Les pompes à chaleur
OenoviaPac Colonne-2C (MHX-4)
Nouvelle unité extérieure
AWHP 4.5 MR (Colis EH616)

N° ITOE0194-fr

15/11/2016

1. Compatibilité

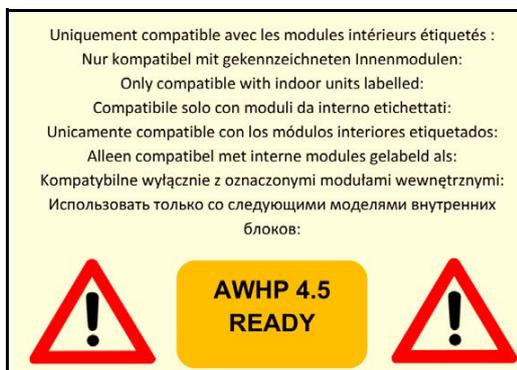
Pour assurer l'optimisation des performances et le bon fonctionnement de la nouvelle unité extérieure **AWHP 4.5 MR** associée au module intérieur **MHX-4/E 4-8 V200**, les modifications suivantes ont été apportées :

- **Module intérieur MHX-4/E 4-8 V200 :**
 - le programme de la carte électronique **EHC-02** passe en version **01.03** (Voir chapitre 2 ci-après). La référence de cette carte est également modifiée.
 - Les modules intérieurs avec cette nouvelle carte comportent l'étiquette ci-dessous "**AWHP 4.5 READY**" :
- i** Le module intérieur avec étiquette "**AWHP 4.5 READY**" reste compatible et utilisable avec les unités extérieures existantes (AWHP 4 MR – AWHP 6 MR – AWHP 8 MR)

- **Nouvelle unité extérieure AWHP 4.5 MR** (Uniquement pour la France)
 - La nouvelle unité extérieure **AWHP 4.5 MR** comporte l'étiquette «Uniquement compatible avec les modules intérieurs étiquetés "AWHP 4.5 READY" » :

L'unité extérieure **AWHP 4.5 MR** doit impérativement être utilisée avec un module intérieur **MHX-4/E 4-8 V200** comportant l'étiquette "**AWHP 4.5 READY**" présente sur l'emballage.

■ Liaison frigorifique

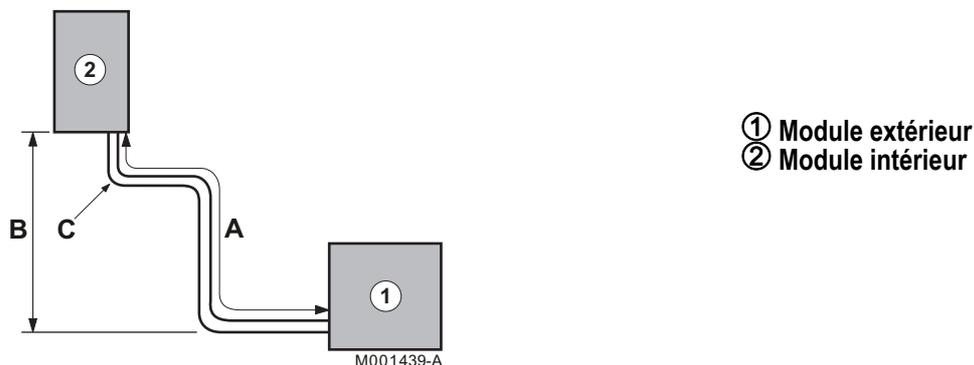
Vérifier que la différence de hauteur entre les appareils intérieur et extérieur, la longueur du tuyau de réfrigérant et le nombre de coudes permis dans le tuyau se situent au sein des limites reprises dans le tableau ci-dessous.

Modèle	Longueur minimale (un sens) A	Longueur de tuyau autorisée (un sens) A	Différence de hauteur max. B	Nombre de coudes max (un sens) C
AWHP 4.5 MR	Minimum 2 m	Max 30 m	Max 30 m	Max 10

6. Outil de dépannage non compatible avec l'AWHP 4.5 MR

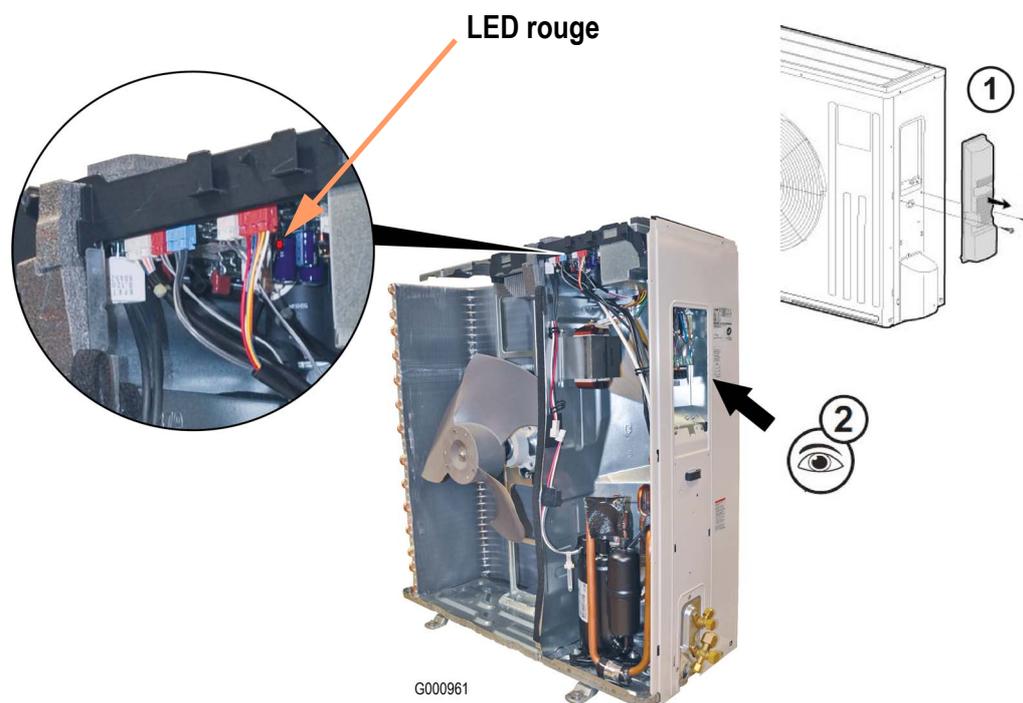
L'outil de dépannage PAC-SK52ST permettant de lire les codes erreurs sur le module extérieur n'est pas compatible avec l'AWHP 4.5 MR.

Les informations données par la carte de ce module extérieur sont indiquées via le clignotement d'une seule led rouge.

1. Retirer le panneau de service (2 vis)
 2. le clignotement est visible par l'ouverture.
- Dans le cas contraire, démonter également le panneau supérieur et le panneau avant de l'unité extérieure, pour visualiser le clignotement de la LED rouge.
